(DE) Modifikation der Wasserpumpe febi 24207

(EN) Modification to water pump febi 24207

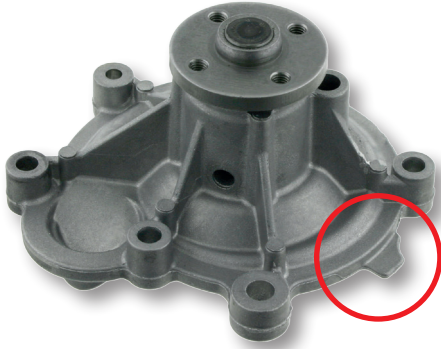
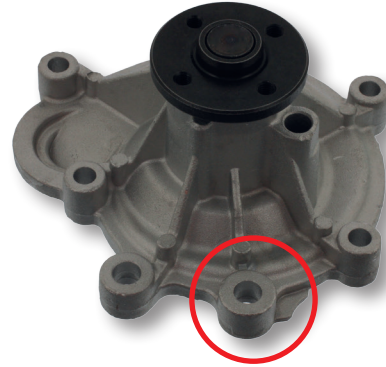
The new design has an additional fixing hole in the housing.

The vehicle manufacturer has replaced the previous version with the modified water pump (febi no. 24207).

Attention: The new version can be used unreservedly. However, the old water pump cannot be used in place of the new one.
